PAPILDOMAS SUSITARIMAS NR. 1
PRIE 2025 M. SPALIO 16 D. SUTARTIES NR. SŽ-258

DĖL PAPILDOMŲ/NEVYKDOMŲ DARBŲ

UAB „Vigatas“ pagal 2025 m. spalio mėn. 20 d. statybos rangos sutartį Nr. SŽ-258 vykdo darbus „Susisiekimo komunikacijų (gatvės) paskirties statinio - Kelmės miesto Ke-13 Birutės gatvės kapitalinis remontas įrengiant pėsčiųjų - dviračių takus“.

DARBŲ PAKEITIMO AKTAS NR. 1

Tipinis skersinis profilis BIRUTĖS g.

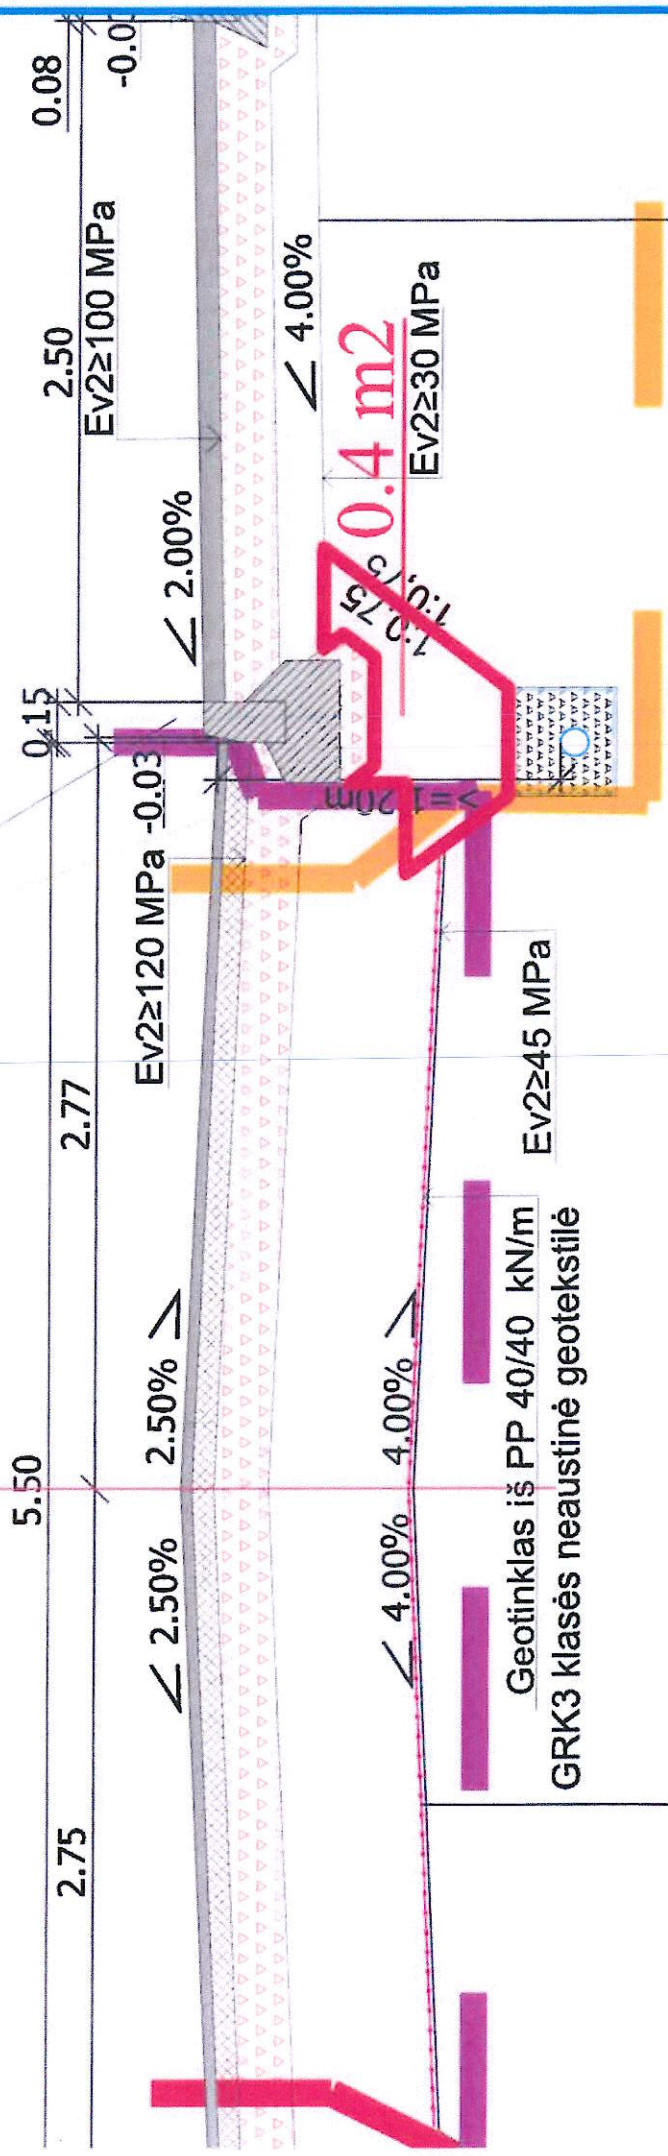
2. Įrengiant konstrukcinio vandens nuvedimo drenažo tinklus visu gatvės ilgiu, pastebėtas ženklus neatitikimas tarp projekto ir pateikto kiekių žiniaraščio dėl apsauginio šalčiui atsparaus sluoksnio įrengimo virš pakloto vamzdyno. Konkurso metu 2025.08.06 d Nr. S-2541 buvo pateikti atsakymai į užduotus klausimus (2 klausimas) ir buvo atliktas žiniaraščio kiekio tikslinimas. Tikslinamas turėjo būti žemės darbų kasimo kiekis, jį padidinant, bet šiuo patikslinimu buvo ženkliai sumažintas apsauginis šalčiui atsparaus sluoksnio įrengimo kiekis. Pagal skersinio pjūvio detalę ir drenažo užpylimui reikiamo šalčiui atsparaus sluoksnio skerspjūvio plotą (pateikiame pokonstrukcinio drenažo įrengimo vamzdyno užpylimo skerspjūvio ploto detalę – priedas Nr. 2) kiekis žemės darbams reikalingas 257 m³, o apsauginiam šalčiui atsparaus sluoksnio įrengimui – 178 m³. Norime pažymėti, kad įrengiant drenažo tinklus pagal pateiktą skersinio pjūvio detalę buvo laikomasi nuolydžių ir numatyto drenažo gylio;

3. Vadovaujantis projekte pateiktomis skerspjūvio detalėmis pastebėtas neatitikimas, ir darbų kiekių žiniaraščiuose visiškai nenurodytas 10 cm skaldos pagrindas po bortais;

2. Įrengiant konstrukcinio vandens nuvedimo drenažo tinklus visu gatvės ilgiu, pastebėtas ženklus neatitikimas tarp projekto ir pateikto kiekių žiniaraščio dėl apsauginio šalčiui atsparaus sluoksnio įrengimo virš pakloto vamzdyno. Reikalinga įsigyti papildomus kiekius (detali informacija ir skaičiavimai rangovo rašte).

3. Statinio projekto brėžiniuose suprojektuota skalda po gatvės bortais, tačiau darbų kiekių žiniaraščiuose nenurodytas 10 cm skaldos pagrindas po bortais. Šie darbai reikalingi ir reikalinga juos įsigyti papildomai.

5. Kadangi vykdomi II etapo darbai (pėsčiųjų ir dviračių takų įrengimas) ir vėliau planuojamas III etapo darbų pirkimas – gatvės konstrukcijos ir naujos dangos įrengimas, darbų metu nuspręsta taupyti lėšas ir vietoje dvisluoksnės asfalto dangos ir pagrindų įrengimo, įrengti vienasluoksnę 8 cm asfalto dangą ant 40 cm dolomito skaldos pagrindo.
